PROJEKT WYKONAWCZY

PRZEBUDOWY PARKU W ZAKRESIE UTWORZENIA OGRODU
SENSORYCZNEGO Z INFRASTRUKTURĄ PIESZĄ I ELEMENTAMI
OBIEKTÓW MAŁEJ ARCHITEKTURY, BUDOWĄ INSTALACJI
OŚWIECZENIA TERENU I KANALIZACJI KABLOWEJ
PRZY UL. SĘKOWSKIEGO I LELEWELA W MIELCU,
NA DZIAŁKACH NR 1686/3, 1686/6, 1685/1, 1626/3,
OBRĘB EWIDENCYJNY 1-STARE MIASTO.

PROJEKT ARCHITEKTONICZNY. ZAMIENNY / UZUPEŁNIAJĄCY

OBIKT:	PARK SENSORYCZNY
ADRES:	39-300 MIELEC, ul. Sękowskiego - Lelewela, działki nr 1686/3, 1626/3, 1686/6, 1685/1, obręb ewidencyjny 1-Stare Miasto.
INWESTOR:	POWIAT MIELECKI 39-300 Mielec, ul. Wyspiańskiego 6
PRACOWNIA:	„APA PETER PAN” Piotr Tabor, 39-300 Mielec, ul. Targowa 7
DATA:	WRZESIEŃ 2018.

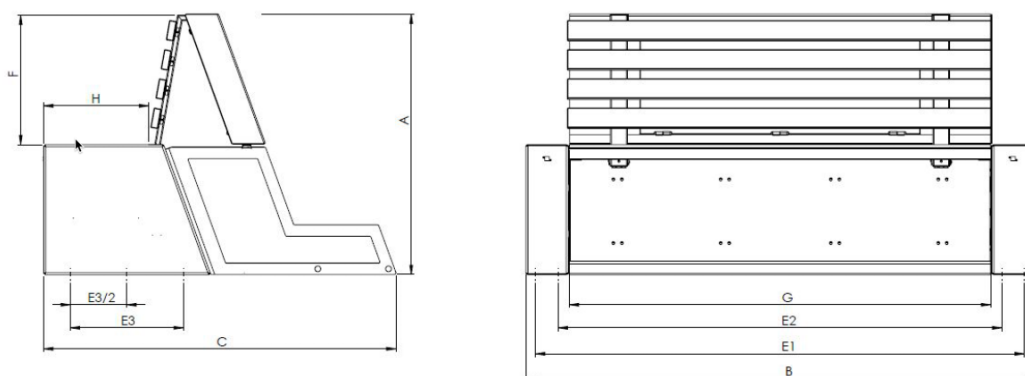
Wprowadza się dodatkowe roboty polegające na wykonaniu oznaczeń poziomych, dwubarwnych (biały + niebieski) poprzez malowanie nawierzchni brukowej farbą akrylową o następujących właściwościach:

- Właściwości odblaskowe,
- Właściwości antypoślizgowe
- Czas schnięcia ≤ 60 min (przy temp. ok +23°C)

Powierzchnia (kostka brukowa typu HOLLAND) przewidziana do oznakowania wynosi ok 26 m². Powłokę wykonać o grubości min. 450 µm (malowanie min. 2-krotne) Zastosować mikorkulki szklane z obróbką hydrofobową lub adhezyjno-flotacyjną, refleksyjne w ilości 270g/m². Zastosować materiał uszorstniający z naturalnego lub sztucznego twardego kruszywa (np. krystobalitu) – nie więcej niż 1% cząstek mniejszych niż 90 µm. Materiał uszorstniający (kruszywo przeciwpoślizgowe) oraz mieszanina kulek szklanych z materiałem uszorstniającym powinny odpowiadać wymaganiom określonym w aprobach technicznej danego produktu.

Przed wykonaniem oznakowania poziomego należy oczyścić powierzchnię z pyłu, kurzu, piasku, smarów, olejów i innych zanieczyszczeń, przy użyciu sprzętu ciśnieniowego i odpowiednich detergentów.

Roboty realizować w oparciu o szablony lub/i przedznakowanie. Farbę nakładać równomiernie, zachowując wymiary i ostrość krawędzi. Tolerancja wynosi +/- 5 mm względem dokumentacji.
